# SCHLANGENBAD

## BEBAUUNGSPLAN **Solarpark Lochmühle**

UMWELTBEZOGENE STELLUNGNAHMEN DER  
FRÜHZEITIGEN BETEILIGUNG DER ÖFFENTLICHKEIT § 3 (1) BauGB

Vorgang VL-609 Bauleitplanung der Gemeinde Schlangenbad; Aufstellung des Bebauungsplanes „Solarpark Lochmühle“ (Gemarkung Georgenborn)

Abbildung 7: Quelle und Verlauf in blau; Nistplatz und Tunnel mit Hinweisschild markiert in rot

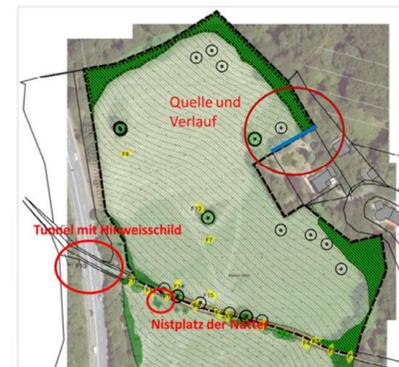
Auf dem geplanten Bauplatz lebt und vermehrt sich nachweislich die Äskulapnatter und durch diese Bauvorhaben würde der Lebensraum definiert beeinträchtigt, insbesondere als Vibrations-empfindliches Reptil. Im Tunnel unter der B260 angrenzend an das Plangebiet gab es sogar ein Hinweisschild (Abbildung 5 & 7) zur Äskulapnatter, welches aber abgerissen wurde

und keine 5 m entfernt vom Tunnel im Gebüsch zu finden ist. Zusätzlich liegt 30 m Bergaufwärts vom Tunnel mitten im Plangebiet ein Nistplatz der Äskulapnatter, ein verblichenes Hinweisschild ist dort noch zu finden. (Abbildung 6 & 7)

Durch die Teilversiegelung des geplanten Solarparks wird sich diese Entwässerungsherausforderung vervielfachen. Ein Gutachten dazu wäre unserer Meinung nach zwingend erforderlich und fehlt komplett. Zusätzlich wurde auch eine Quelle, die am Westende unseres Grundstücks verläuft und sich auf die Wiese (geplanter Bauplatz) ergießt, nicht beachtet. (siehe Abbildung 7)
